#### Giber Ringvej Gruppen

## Høringssvar 1 vedrørende Aarhus Kommunes Støjhandlingsplan 2024

Støjbelastede boliger: Tabeller fra planen

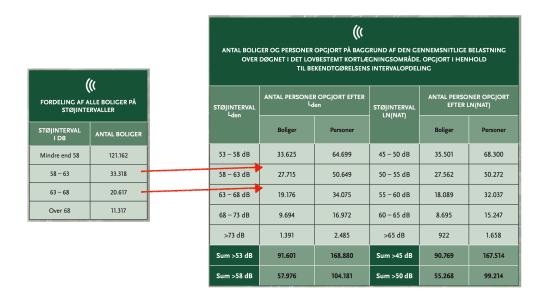
I tabellen [afsnit 5, s. 13], også vist på næste side, står der "ANTAL BOLIGER OG PERSONER OPGJORT PÅ BAGGRUND AF DEN GENNEMSNITLIGE BELASTNING OVER DØGNET I DET LOVBESTEMT (sic) KORTLÆGNINGSOMRÅDE"

Men kommunen anfører i [afsnit 2, s. 6] at det er hele kommunen, der er kortlagt: "I Aarhus Kommune er det valgt at kortlægge alle boliger i hele kommunen. Handlingsplanen og indsatserne omfatter derfor hele kommunen."

Nu er vi alle forvirrede. Planen er for hele kommunen, men nogle af tallene er det ikke. Men vi kan altså konkludere, at antallet af støjbelastede boliger og personer i hele kommunen, reelt er højere end tallene i tabellen [s. 13].

Giber Ringvej Gruppen bemærker at tallene i cellerne i de to tabeller hhv. [s. 12] og [s. 13] med antallet af støjbelastede boliger ikke er ens. Cellerne er markeret på billedet med de røde pile. Det er med til at skabe stor forvirring hos læseren med den skelnen ift. "det lovbestemte kortlægningsområde".

**Politisk forslag**: Pålæg forvaltningen at udarbejde handlingsplanen (inkl. tabellerne) så den omfatter hele kommunen.
